Keuringsverslag van een elektrische laagspanning- en zeer lage spanningsinstallatie

NIET CONFORM

Straatnaam Jan Hammeneckerstraat
Huisnummer 31
Busnummer
Postcode 2880
Gemeente BORNEM
Land België

Controlebezoek van een huishoudelijke installatie volgens (KB 08/09/2019) - AREI Boek 1- 6.5. en 4.2.4.3.

Afbeelding schakel- en verdeelbord:

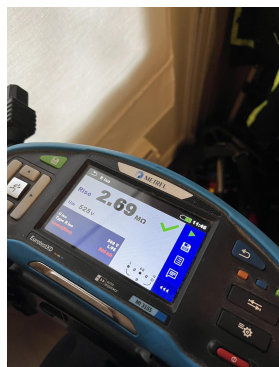
15.02 De aanduiding van de stroomkringen en/of apparatuur, aansluitklemmen, enz dient aangebracht of vervolledigd te worden. (Boek 1 Onderafdeling 3.1.3.1. en 3.1.3.3.A. en 5.1.6.1)

15.09 De genaakbare, naakte onder spanning staande delen zijn onvoldoende afgeschermd. (Boek 1 Afdeling 5.1.4. en 4.2.2.3.)

15.10 Niet gebruikte invoeringen van het verdeelbord zijn niet correct of onvoldoende afgedicht. (Boek 1 Afdeling 5.1.4. en 4.2.2.3.)

15.13 De nominale spanning dient duidelijk vermeld te worden op een oordeelkundig gekozen plaats. (Boek 1 Onderafdeling 3.1.3.3.)
